RESOLUCIÓN No. 01222

POR LA CUAL SE OTORGA PERMISO DE OCUPACIÓN DE CAUCE Y SE TOMAN OTRAS DETERMINACIONES

EL DIRECTOR DE CONTROL AMBIENTAL DE LA SECRETARÍA DISTRITAL DE AMBIENTE

Figura 2. Coordenadas de ubicación de los tres pares de bases para el puente peatonal y para biciusuarios a realizar en el Canal Calle 38 sur a la altura de la Carrera 93B. Fuente: SIG, SDA, 10 de junio de 2016.

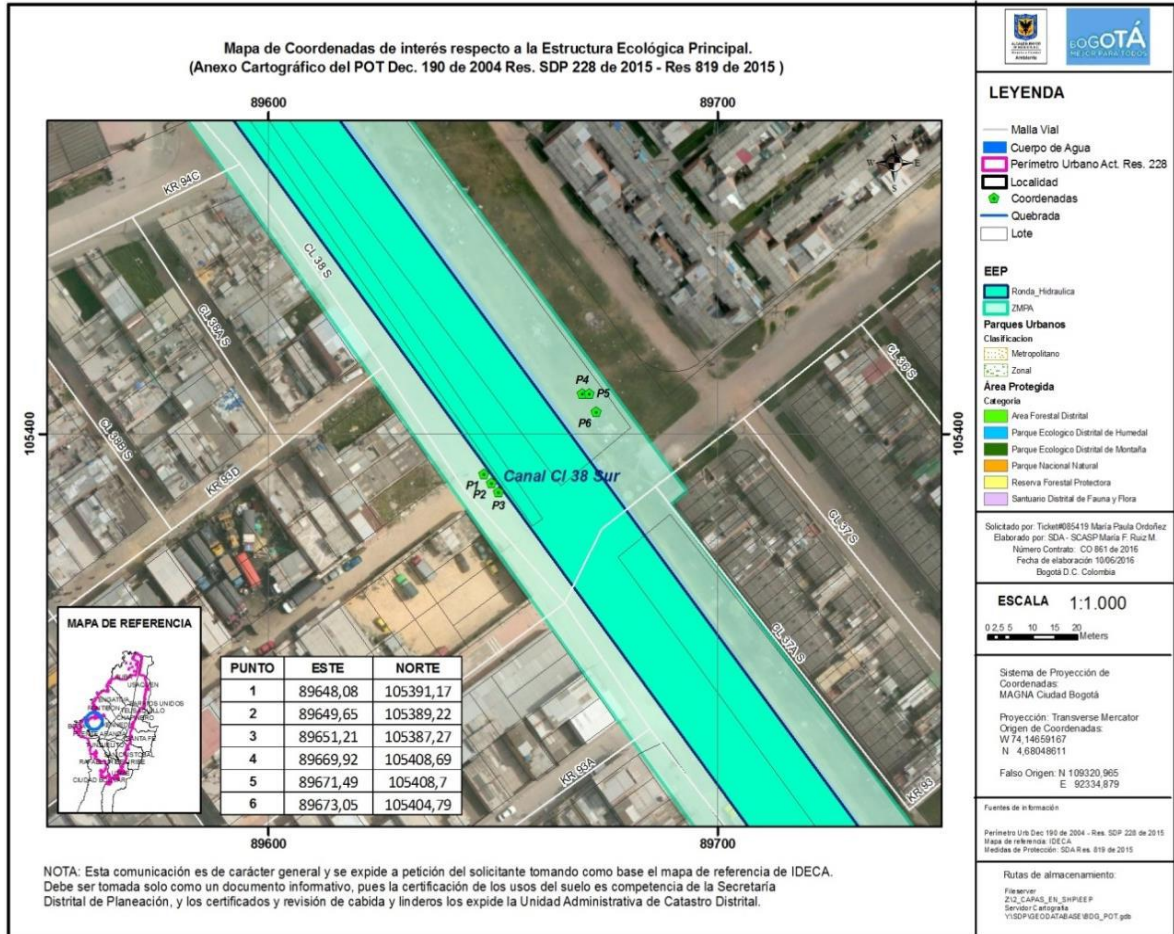
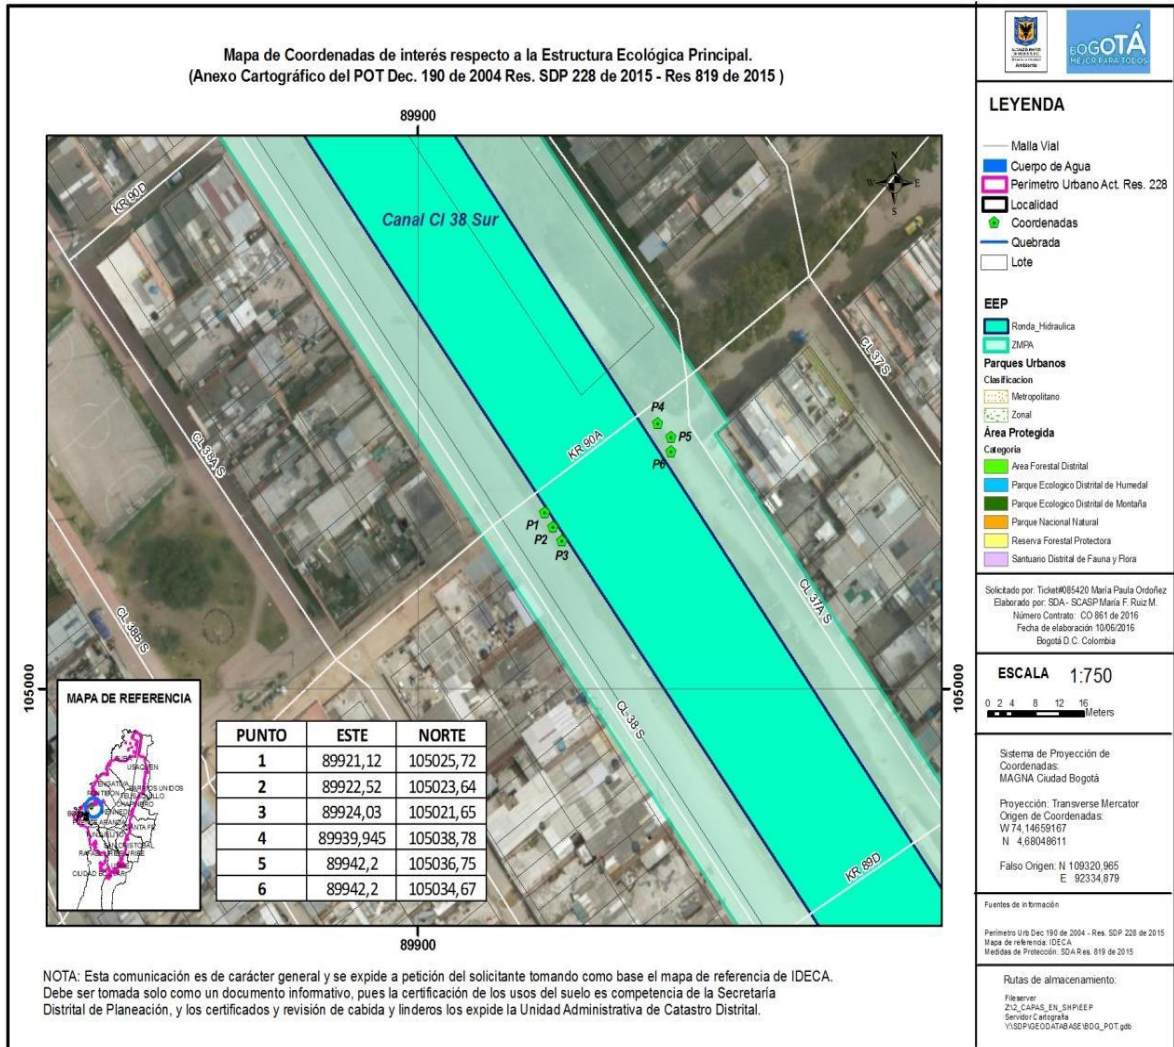
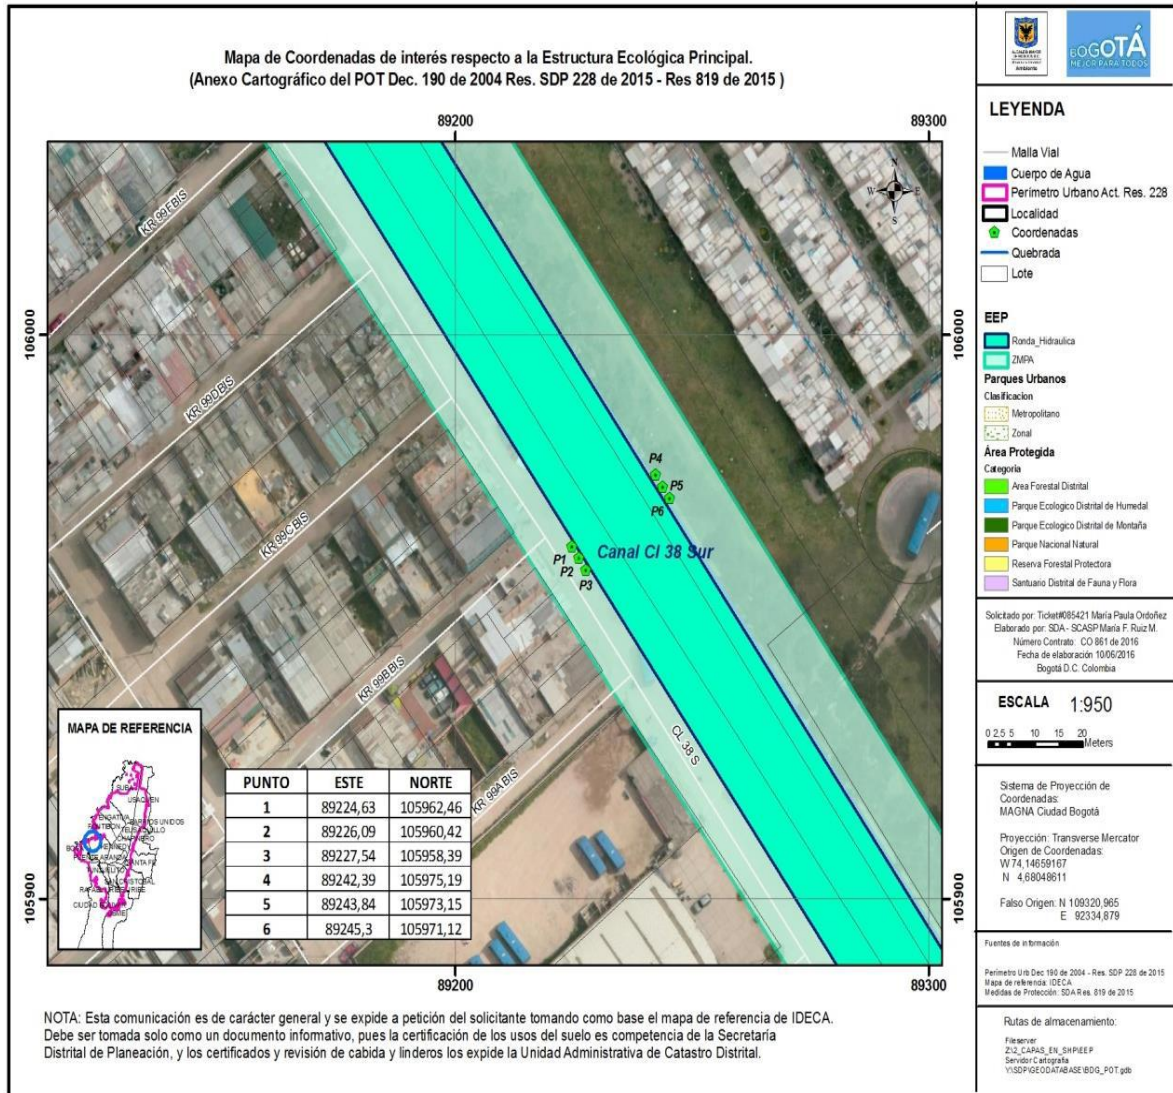
La ubicación de las coordenadas suministradas para los puntos donde se realizarán las excavaciones fueron verificadas a través del Sistema de Información Geográfica de la Secretaría Distrital de Ambiente. De acuerdo con la cartografía obtenida, todas las intervenciones se encuentran dentro del perímetro urbano de la ciudad de Bogotá D. C. y se localizan sobre la Zona de Manejo y Preservación Ambiental del Canal Calle 38 sur, en el límite entre esta y la Ronda Hidráulica del mismo (Figuras 2 a 4).

Apelando a la información allegada a esta Secretaría por parte del Instituto de Desarrollo Urbano mediante oficios con número de radicado SDA 2015ER264343 del 30 de diciembre de 2015, 2016ER50515 del 31 de marzo de 2016 y 2016ER85147 del 26 de mayo de 2016 y las observaciones realizadas durante la visita de evaluación de Permiso de Ocupación de Cauce llevada a cabo el día 08 de junio de 2016, **la Secretaría Distrital de Ambiente, a través de la Subdirección de Control Ambiental al Sector Público, considera VIABLE otorgar el Permiso de Ocupación de Cauce de carácter TEMPORAL y con duración de 10 MESES a partir del inicio de las obras, para el desarrollo del proyecto denominado "Actualización, ajustes, complementación de los estudios y diseños y la construcción, mantenimiento, adecuación y rehabilitación del proyecto de espacio público de la red de ciclorrutas y bicicarriles Red Tintal Fase 1 y la factibilidad, estudios y diseños y la construcción, mantenimiento y adecuación del proyecto de espacio público y bicicarriles Red Tintal Fase 2, en la localidad de Kennedy, Bogotá D. C." en el Canal Calle 38 sur, a la altura de las Carreras 99B Bis, 93B y 90A, en las coordenadas descritas en la Tabla 1 del presente documento, remitidas por el IDU mediante el oficio con número de radicado SDA 2016ER50515 del 31 de marzo de 2016 y verificadas en el Sistema de Información Geográfica de la SDA, como se muestra en las figuras 2, 3 y 4.**

Teniendo en cuenta la proximidad de las coordenadas de intervención a la Ronda Hidráulica del cuerpo de agua en cuestión, se resalta que **por ningún motivo podrán realizarse obras sobre la Ronda Hidráulica del Canal Calle 38 sur en ninguno de los puntos de intervención.**
